Saksbehandlar	Arkiv	ArkivsakID
Ingrid Raniseth	PlanID - 125620160010, Plannavn - Regulering Fløksand- Vikebø, Komnr - 1256, Gbnr - 5/142, Gbnr - 43/105	16/2424

Saksnr	Utvalg	Type	Dato
78/2018	Formannskapet	PS	29.08.2018

Oppstartsvarsel med tilhøyrande rapportar, Fv. 564 Fløksand-Vikebø

Merknad til silingsrapporten

Kort omtale av alternativa (sjå figur)

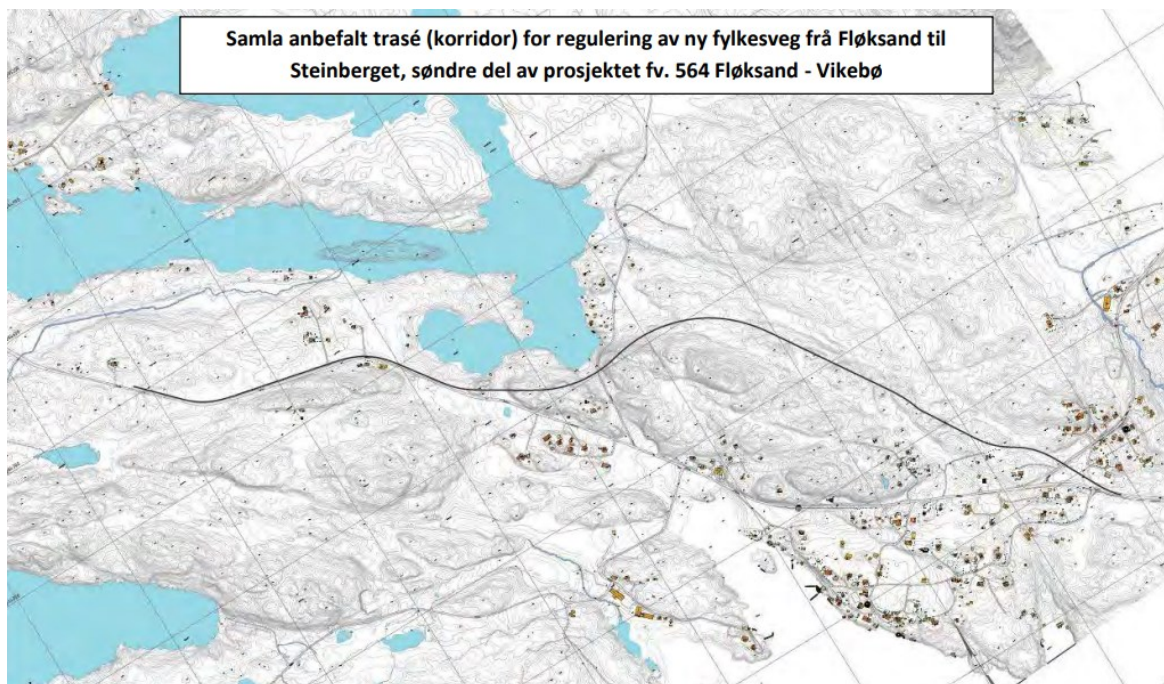
Silingsrapporten vurderer at B1 er middels konfliktfullt med omsyn til visuelle barrierar. Dette sjølv om vegen vert betydeleg breiare med utbetringsstandard og tilhøyrande G/S-veg i det som vert sett til det mest verdifulle landskapet for delstrekning B, L3 Rylandsvatnet. Meland kommune meiner at B1 også danner nye barrierar i landskapet med ei breiddeutviding på om lag 6-7 meter ved gitt tverrprofil.

Alternativ B2 og B3 har kortare strekk gjennom L3, men konfliktnivået til Hundetjørna vert

særleg vektlagt. Vi stiller spørsmål ved denne vektinga. Dette fører til at alternativ B3 får konfliktnivå middels/høgt når det gjeld landskapsbilete. Vidare vert det i oppsummeringa sagt at det er uheldig at B3 vert liggjande tett på Steinberget gard. Det er B1 som går forbi garden og vi ber om at dette vert retta i rapporten.

Utifrå momenta over meiner kommunen at det er B3 som kjem best ut på temaet landskapsbilete, og vi ber om at vegvesenet vurderer dette temaet på ny.

Der trase A1/2 kryssar ved Bjørndalsvegen må det etablerast omfattande støyskjerming. Her vil støy frå vegen bere over vatnet inn mot Nedra Skjevlo, som inneheld dei nemnde kulturminna frå 1200-talet og framover. Det vil vere til stor ulempe for opplevinga av vassdraget og Skjevlena dersom ein får støylekkasje mot dette området, både med omsyn til kulturminna og rekreasjonshøve.

Tilsvarande er vi uroa over støypåverknad mot vassdraget ved val av B1 over Søre Ryland, og tilrår av friluftssyn alternativ B2/B3.

Det vert presisert at veglinje for samla anbefalt trasé må oppfattast som ein korridor og at meir detaljert plassering av veganlegget må avklarast i reguleringsplan (s 64). På s 59 vert passeringa av Hundetjørna vurdert til å vere eit spesielt kostnadsdrivande område. Jf. at veglinja ikkje må tolkast bokstavleg stiller vi spørsmål ved om B2/B3 må krysse Hundetjørna som vist i skissa? Har det vore vurdert om ein kan la kryssinga gå lenger nord? Korleis er grunntilhøva her?
